# ウラン加工施設に係る重要度評価の 仕分けフロー（案）

令和4年1月28日 第7回検査制度に関する意見交換会合(今回)

## 2. 仕分けフロー（規制委員会提示版）

# 3. 仕分けフロー（第7回意見公開会合提示版）

図：令和3年6月30日 第17回原子力規制委員会で報告したフロー

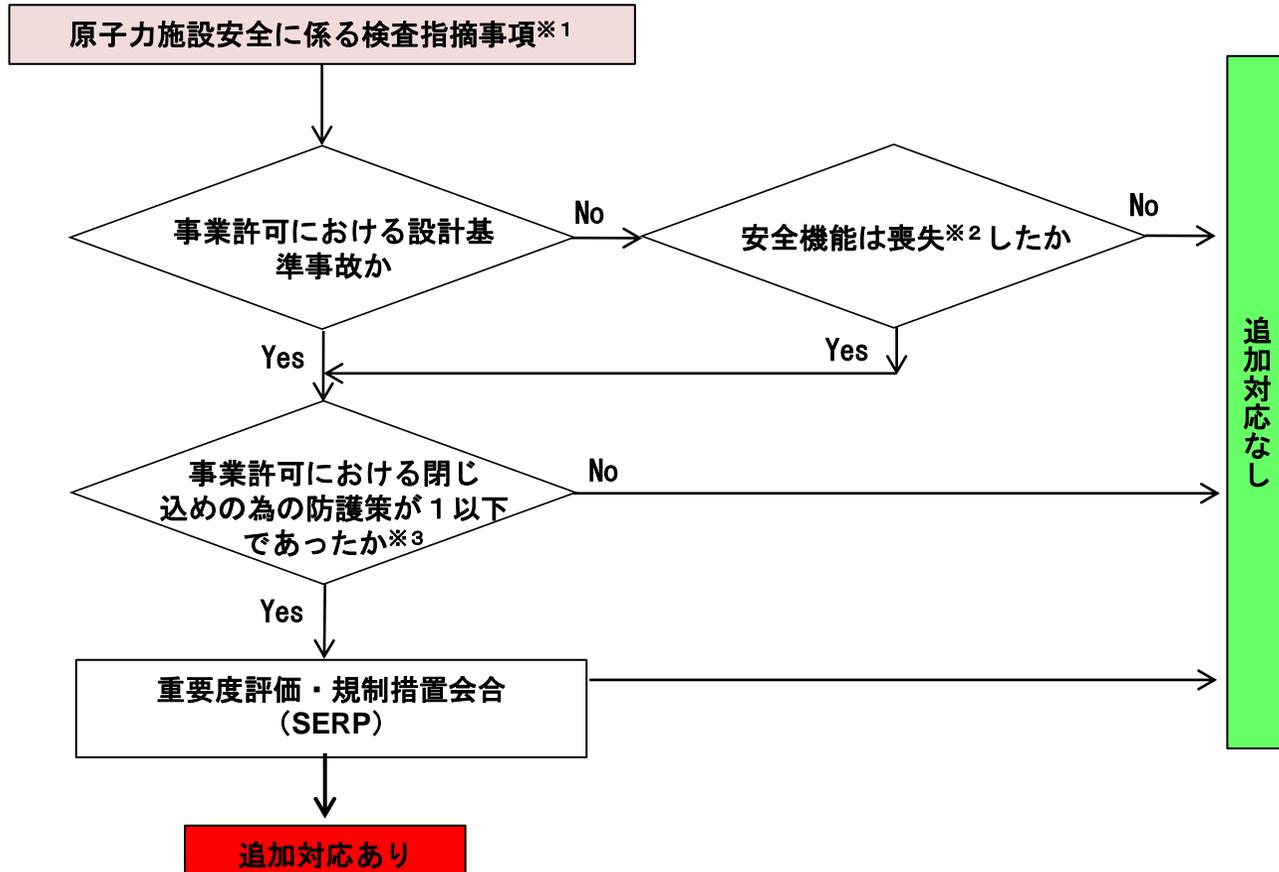
- ・ 汚染のおそれのない区域で汚染したら、そっちの方が大ごと。
- ・ ふっ化水素が発生しても汚染のない区域に留まるなら追加対応なしとなるが、それでいいか疑問。
- ・ 「防護層」の表現は「防護策」の方がよい。
- ・ シンプルであればあるほどいい。
- ・ 余り堅く考えない方がいい。現場がやりやすいようにすることが一番。

図：令和4年1月6日 第4回SDP事例検討会で用いたフロー

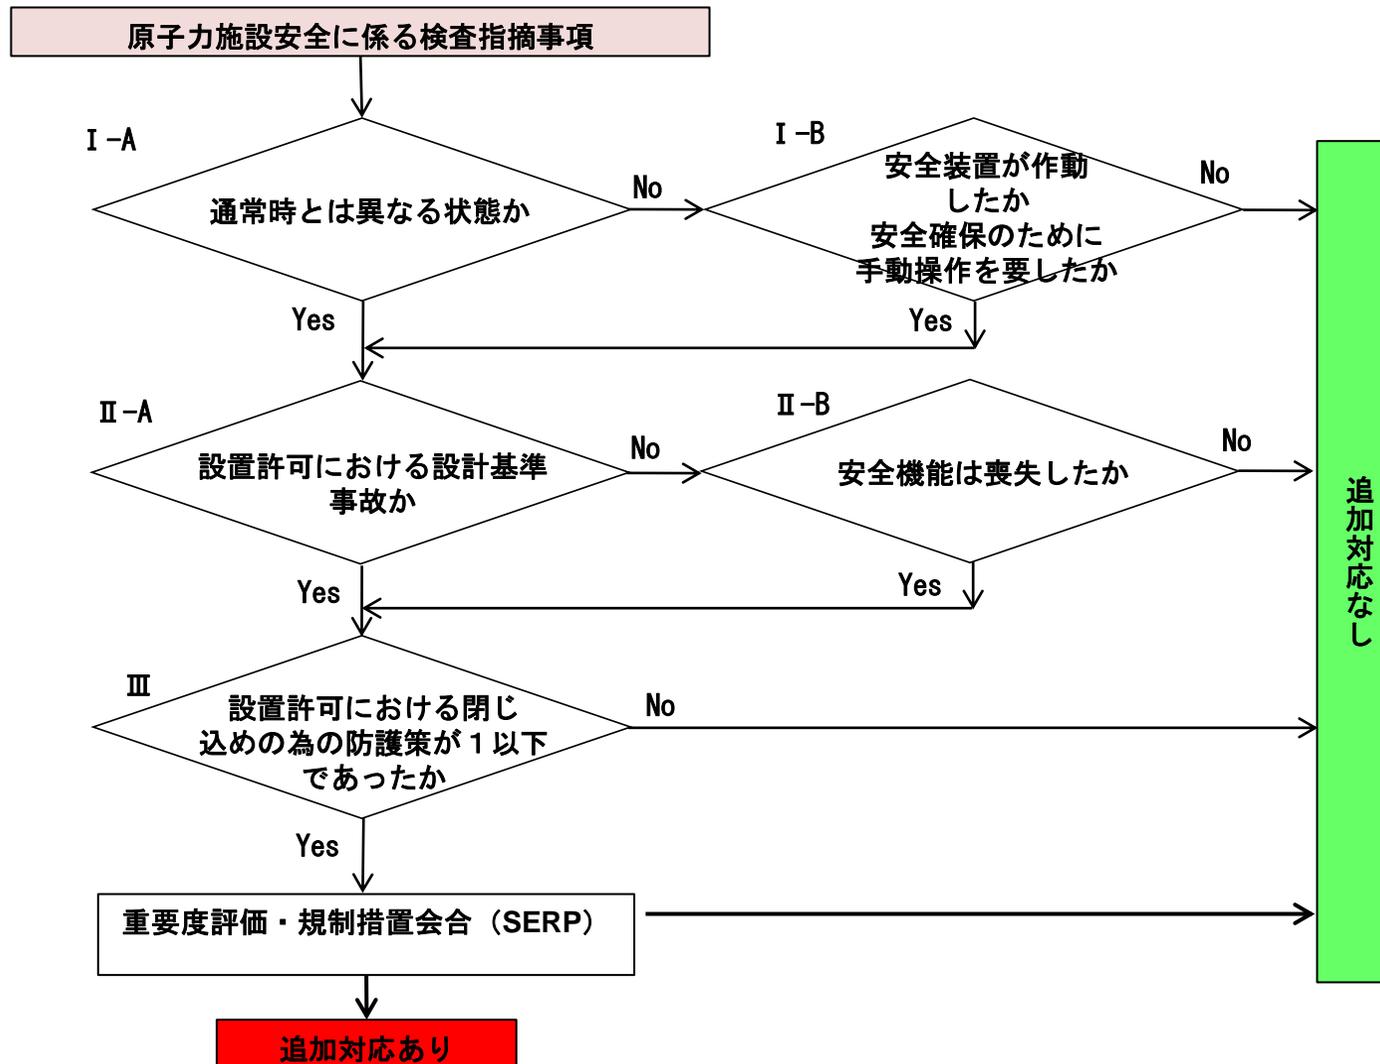
- ・ 施設への安全機能の影響をどのように評価すべきか、人によって判断が分かれてしまうおそれがある。
- ・ 同じ加工施設であっても、施設の設計によって防護層の判断が変わる。
- ・ 設問Ⅲで「No」となり「追加対応なし」となる事例が多い。そのことから、設問Ⅲを冒頭に移動させた方が効率的ではないか。
- ・ 設問Ⅲについて、評価内容を作業環境にすべきか否か(監視領域との関係から現状のままとする)

図：令和4年1月6日 第4回SDP事例検討会で用いたフロー

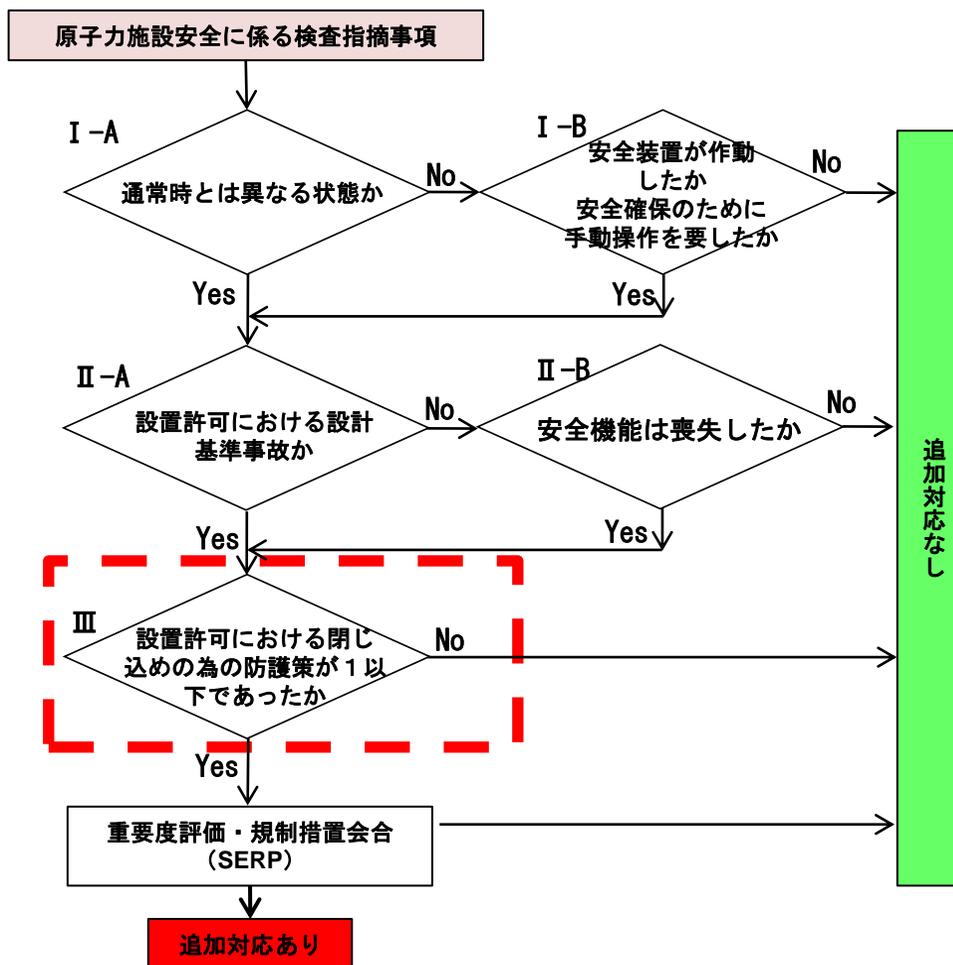
・設問Ⅲで「No」となり「追加対応なし」となる場合が多い。そのことから、設問Ⅲを冒頭に移動させた方が効率的ではないか。

・国内の実績を踏まえると設問Ⅲを取り扱うケースは非常に稀であると考えられることから、効率的な視点よりも、深層防護（内側から外側）の考え方に沿って、安全機能の劣化の程度を確認する順（現状案）とする。

図：令和4年1月6日 第4回SDP事例検討会で用いたフロー

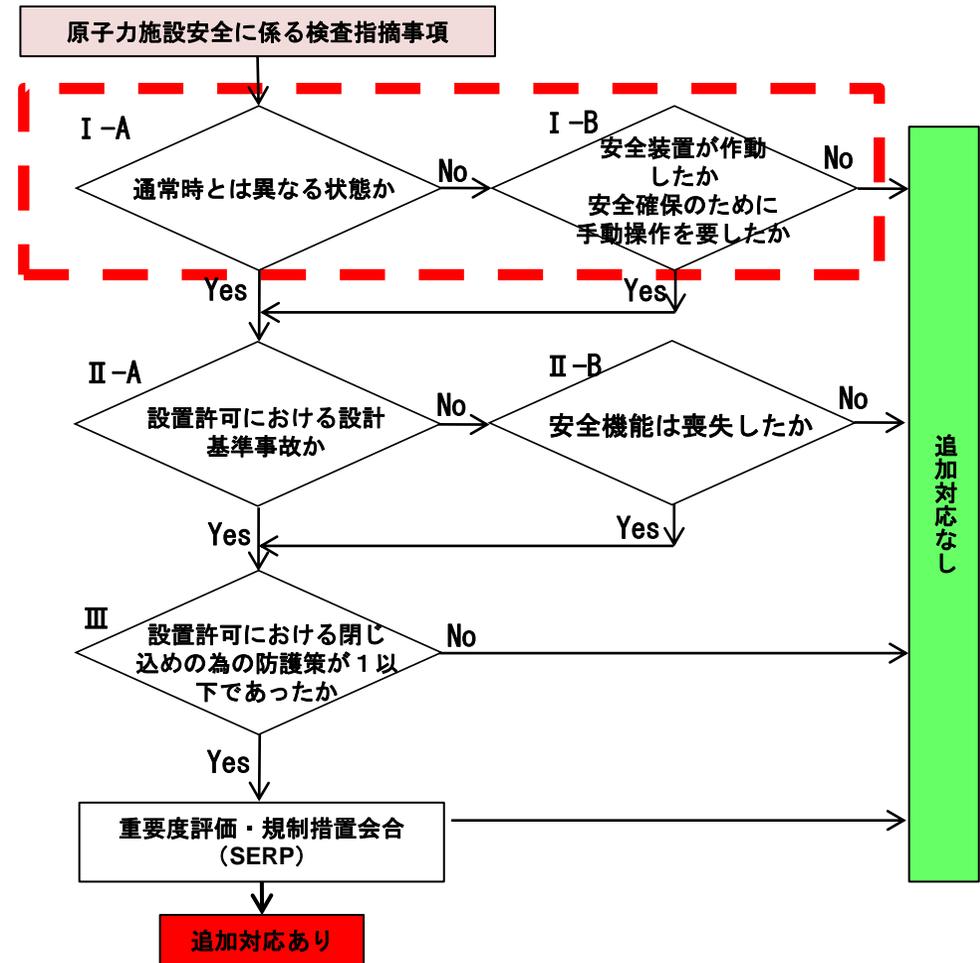
- ・当初は、核燃料物質を取り扱う場所、工程（ハザード）を評価する設問としていた。（委員会提示版）
- ・委員会でのコメントを踏まえ、設計基準事故に至る可能性がある事象を評価する設問に改定した。（第4回SDP事例検討会提示版）

- ・設問 I -Aでは指摘事項と判断された事象を評価することになるが、指摘事項は通常時と異なる場合が多く、設問 I -Aと指摘事項の判断が重複しているのではないか。

- ・設問 I は設問 II に包含されるものであり、設問 I がない場合でも本フローが機能することから、設問 I -A・I -Bを削除する。
